三菱電機ACサーボシステム セールスとサービス

No. 24-03A

欧州電池規則対応に伴うバッテリーラベル変更のお知らせ

表示例（Q6BATの場合）

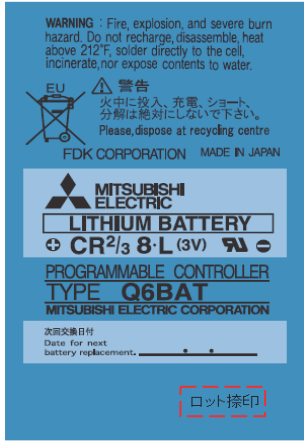
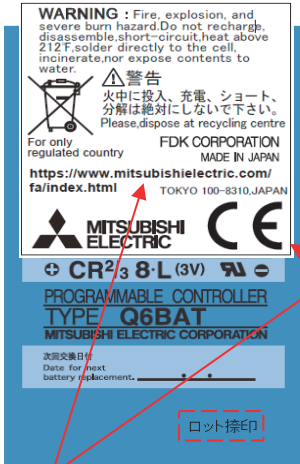
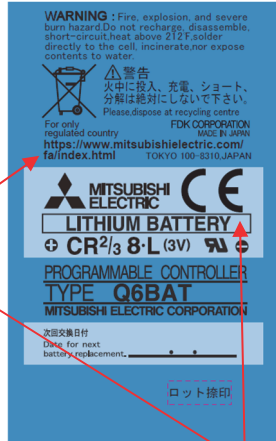
欧州電池規則の対応のため、バッテリー本体に下記の表示を追加します。

- ・ CEマーク
- ・ 製造業者の住所
- ・ 製造業者のURL

なお、Q6BATの一部の製品は、シール貼付品での対応を予定しております。

変更前	変更後
	＜シール貼付品＞  ＜ラベル変更品＞
